**Severomoravské vodovody
a kanalizace Ostrava a.s.**
se sídlem 28. října 1235/169,
Mariánské Hory, 709 00 Ostrava

Automatický systém
Značka: 9773/V039933/2021/AUTOMAT

V c: Manipulační plocha a zřízení sjezdu na ul. Moravská v Kopivnici

Stanovisko k existenci inženýrských sítí, resp. stavebnímu zámlu (neslouží jako stanovisko pro vydání územního souhlasu, územního rozhodnutí, souhlasu s ohlášenou stavbou nebo stavebního povolení)

Orientační zakres sítě
SmVaK Ostrava a.s.

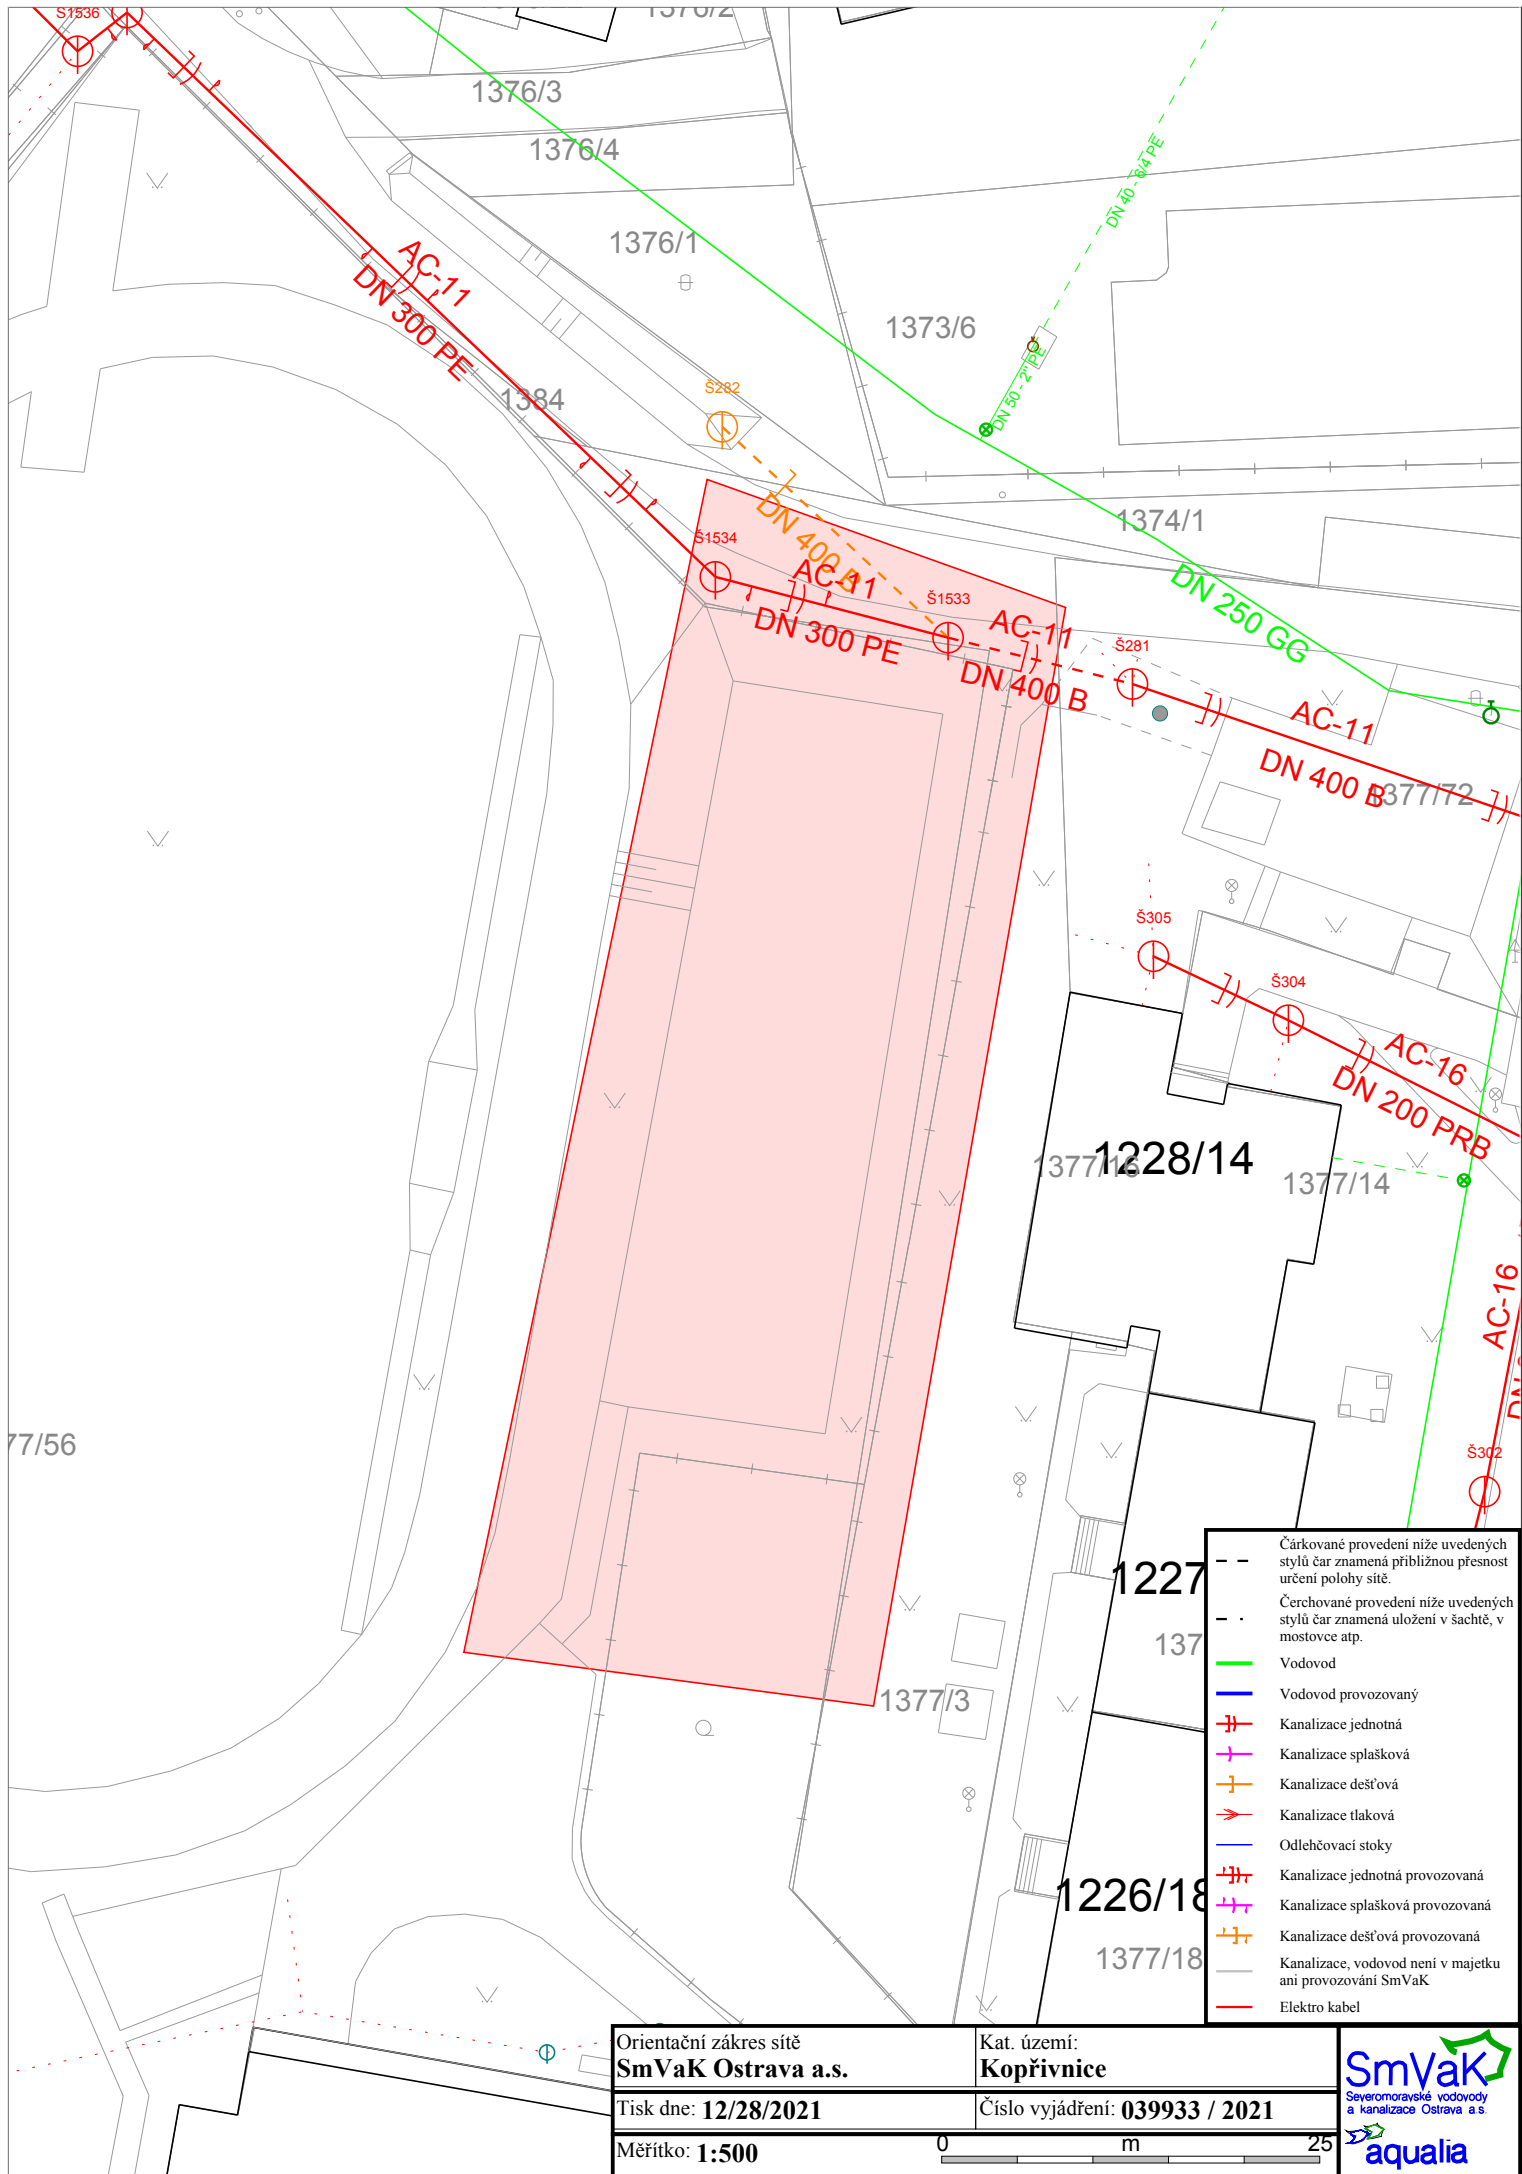
- Zákres dot ených za ízení v provozování SmVaK Ostrava a.s. je pouze orienta ní. Pokud z p íloženého zakresu vyplývá, že realizací výše uvedené stavby dojde k dot ení za ízení v provozování SmVaK Ostrava a.s., požadujeme p ed zahájením projekčních prací požádat o vyty ení za ízení v provozování SmVaK Ostrava a.s. Vyty ení provede na základ objednávky p íslušné st edisko (viz níže).

- Zákres dot ených za ízení v provozování SmVaK Ostrava a.s. je pouze orienta ní. Pokud z p íloženého zákresu vyplývá, že realizací výše uvedené stavby dojde k dot ení za ízení v provozování SmVaK Ostrava a.s., požadujeme p ed zahájením projek ních prací požádat o vyty ení za ízení v provozování SmVaK Ostrava a.s. Vyty ení provede na základ objednávky p íslušné st edisko (viz níže).
